三菱配電用変圧器 セールスとサービス

BXN-11556-117

油入変圧器注意ラベル変更のお知らせ

注意ラベル貼付位置

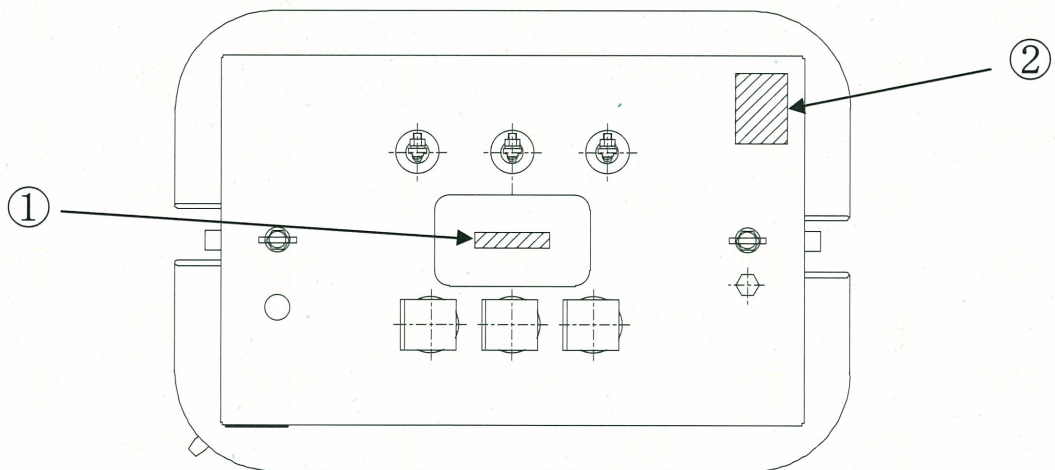
(1) 注意文言の追加

「製品内部に水分、異物の侵入があると、内部で短絡が発生し故障の原因となります。
製品上部のフタを取外す場合は水分等が入らないよう十分ご注意ください。」の追加

(2) 現行規格対応

規格の更新に伴う表記の変更

文言の追加

・製品内部に水分、異物の侵入があると、内部で短絡が発生し故障の原因となります。
 製品上部のフタを取外す場合は水分等が入らないよう十分ご注意ください。
 ・ハンドホール・カバーを閉める時は、取外し前と同じ位置にセットし、片締めとならないよう4箇所のカットを対角の順に少しずつ均等に締付けてください。ハンドホール・カバーを締付けるナットの最終的な締付トルクは8N・mが適当です。
